Многоэтажная жилая застройка в 59 микрорайоне

Многоэтажный жилой дом 59-25

Раздел 2 "Схема планировочной организации земельного участка"

15-77-449-000- ПЗУ

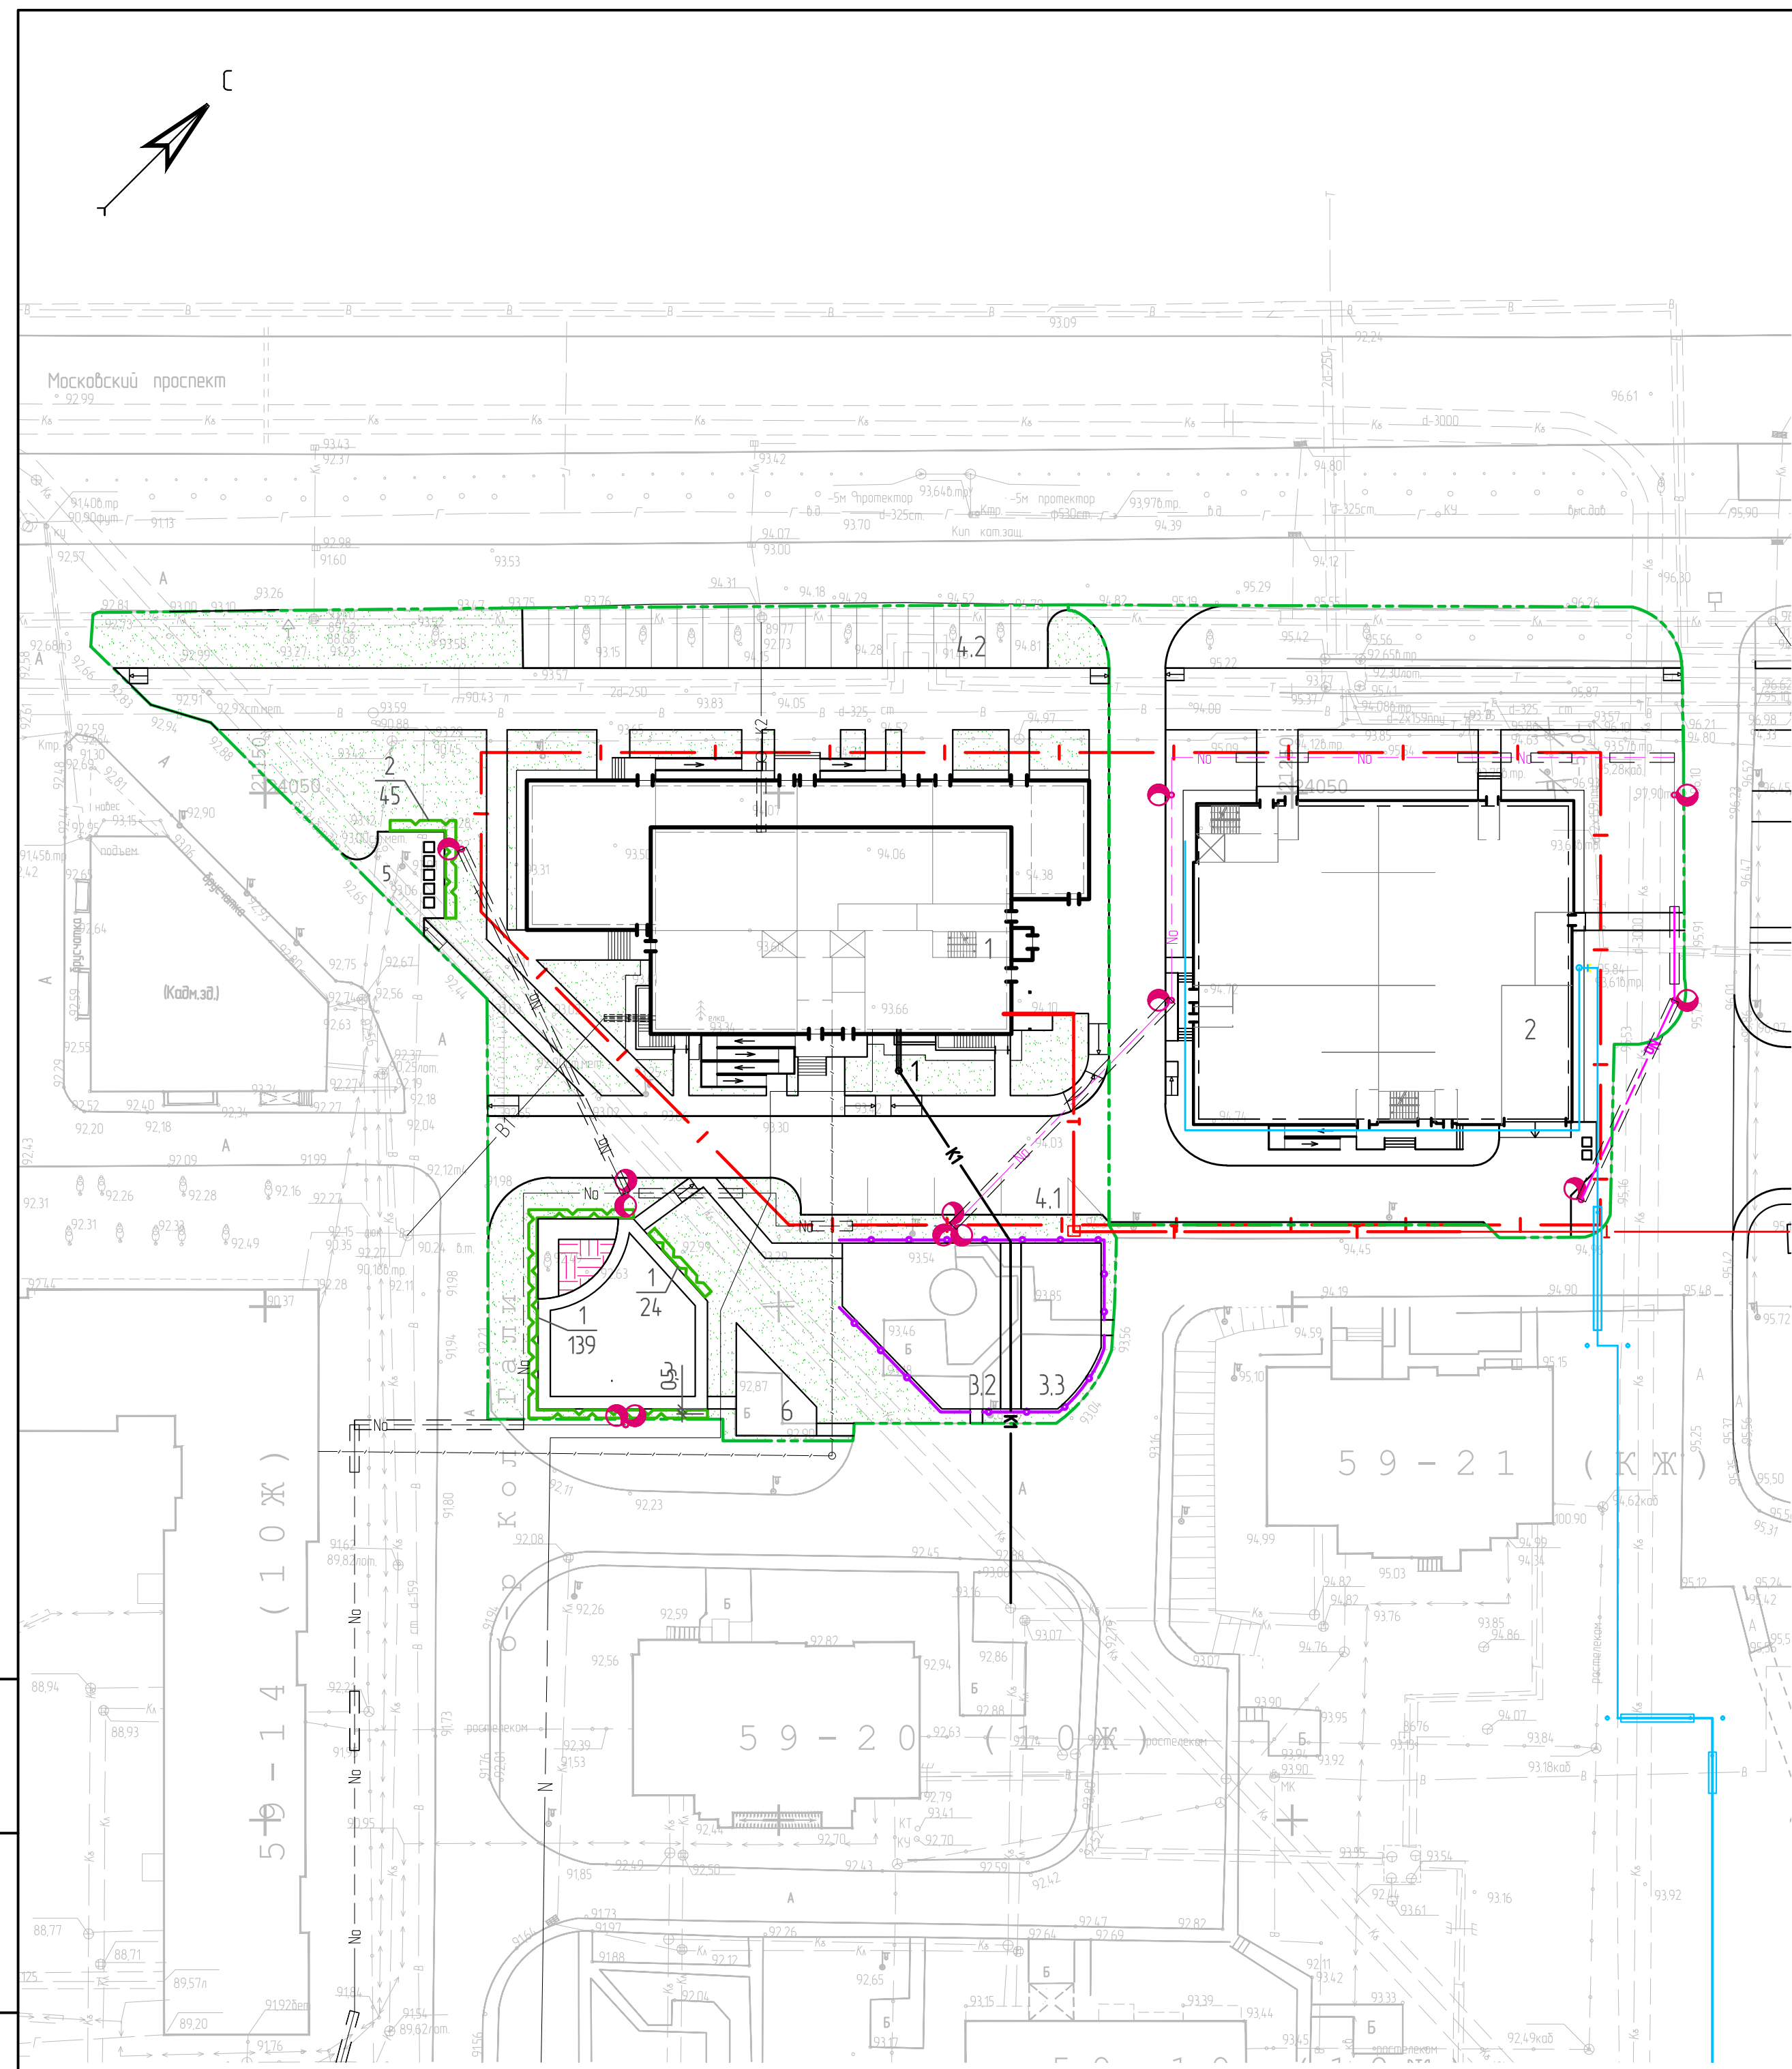
8	<p>Заменен. План озеленения откорректирован в связи с изменениями на разбивочном плане и сводном плане инженерных сетей. Внесены исправления в ведомость элементов озеленения и баланс озеленяемой территории. Откорректированы примечания</p>

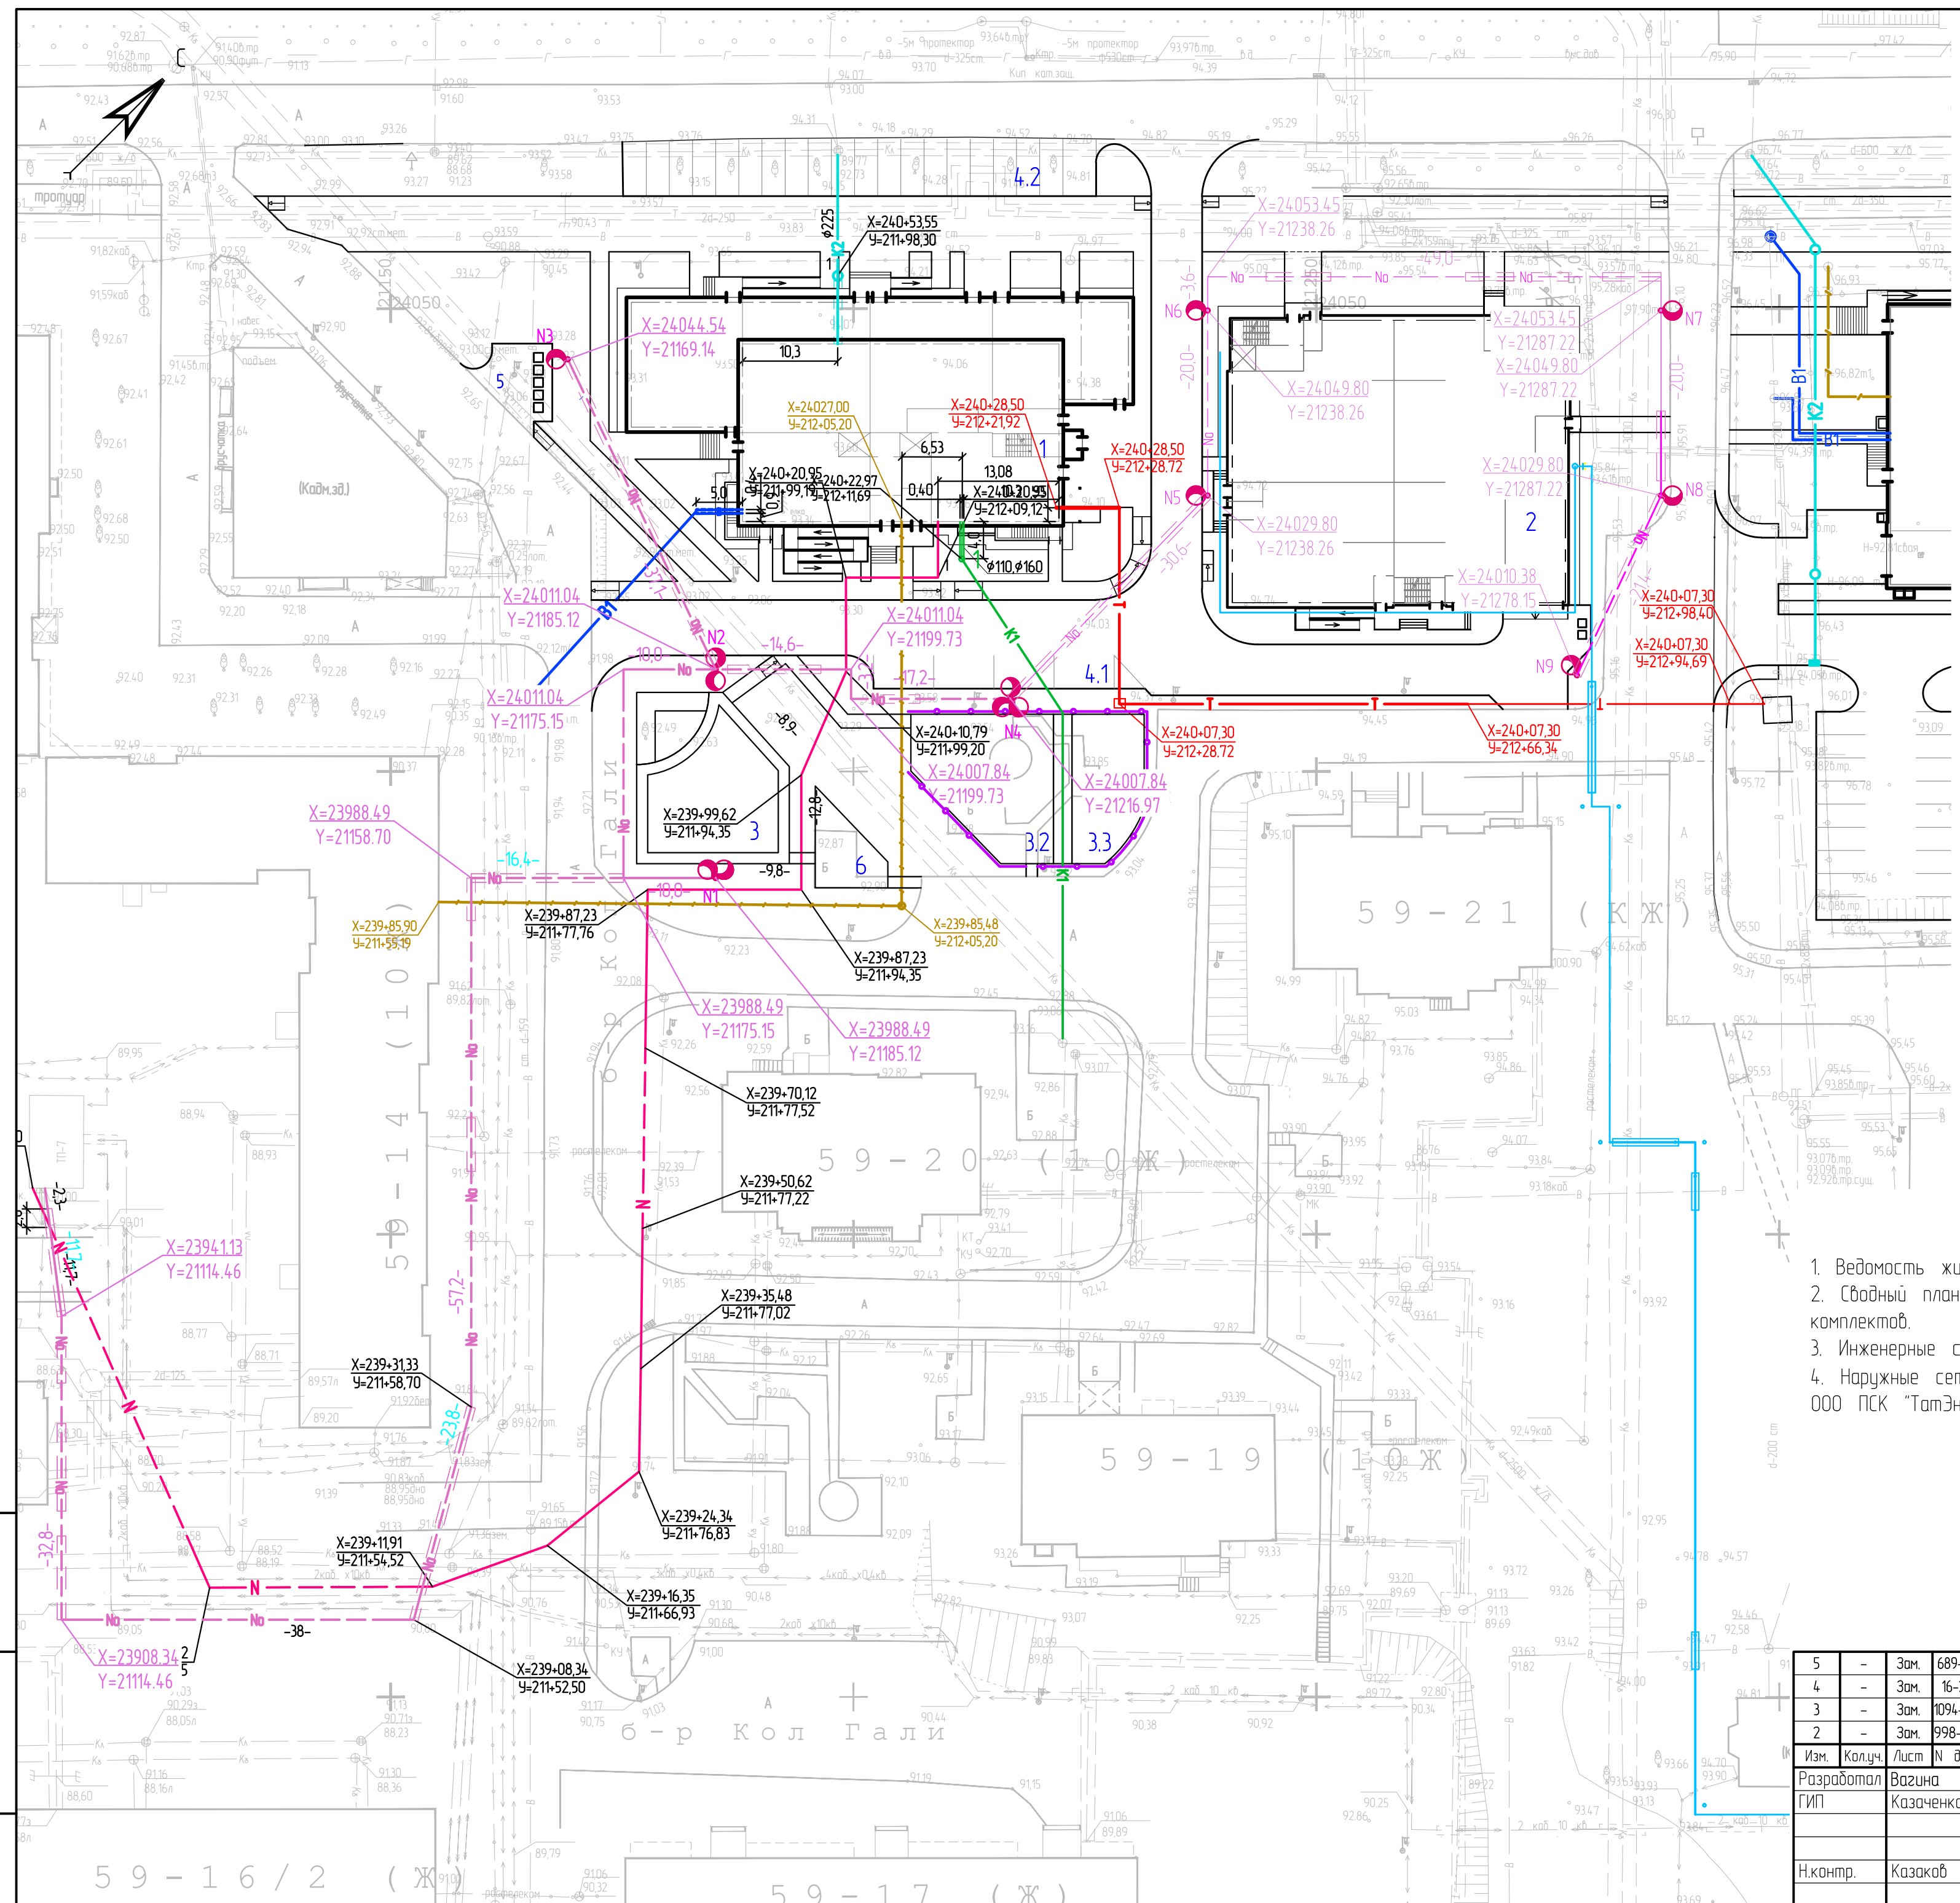
Изм.	Лист	Содержание изменения	Код.	Примечание
2	9	Заменен. Сводный план инженерных сетей откорректирован в связи с изменениями на разбивочном плане. Дополнены условные обозначения и примечания.	3	
	10	Заменен. Схема организации движения откорректирована в связи с изменениями на разбивочном плане. Внесены исправления в ведомость дорожной разметки. Дополнены примечания.		
	Текст. часть	л.5 - исправлены технико-экономические показатели; л.7 - откорректировано описание пандусов и продольного уклона; л.12 - откорректирован расчет машино-мест; л.14,15 - откорректирован расчет площадок общего пользования
